INFORME N° 242-2018-SENACE-PE/DEAR

- A** : **MARCO ANTONIO TELLO COCHACHEZ**
Director de la Dirección de Evaluación Ambiental para
Proyectos de Recursos Naturales y Productivos
- ASUNTO** : Evaluación del "Tercer Informe Técnico Sustentatorio de la
Unidad Minera Tambomayo", presentado por Compañía de
Minas Buenaventura S.A.
- REFERENCIA** : M-ITS-00263-2018 (24.09.2018)
- FECHA** : Miraflores, 20 de noviembre de 2018.

Realizar la evaluación de la subsanación de observaciones formuladas al "Tercer Informe Técnico Sustentatorio de la Unidad Minera Tambomayo", presentado por Compañía de Minas Buenaventura S.A., para el pronunciamiento de la DEAR Senace, de acuerdo con la normativa sectorial aplicable.

Figura N°3.- Sección hidrogeológica A-A'

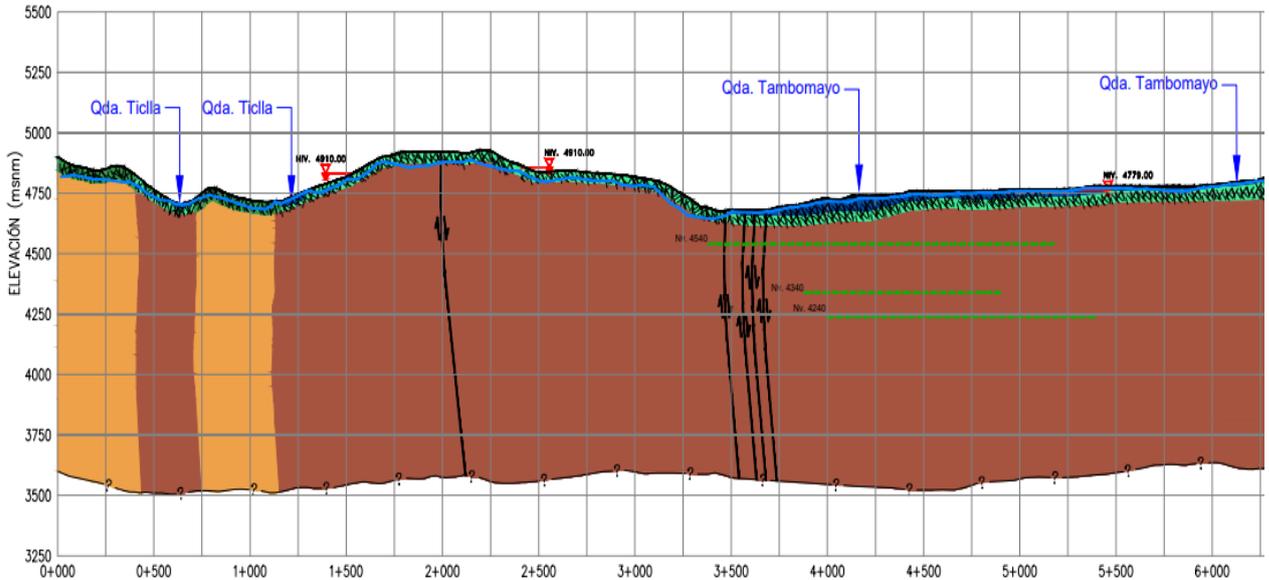
Asimismo, en los Planos 3.22- 3.24 del citado estudio, se muestran secciones hidrogeológicas de funcionamiento sobre la base de la conceptualización, donde se puede observar el comportamiento de los flujos.

Como se observa en las Figuras N° 3 y N°4, las labores proyectadas se encuentran debajo de la Quebrada Tambomayo e interceptando fallas. Con respecto a lo mostrado en la Figura N°5, se puede observar que la rampa proyectada intercepta a su vez el área de drenaje correspondiente a la quebrada Tambomayo y la Unidad hidrogeológica Detrítica.
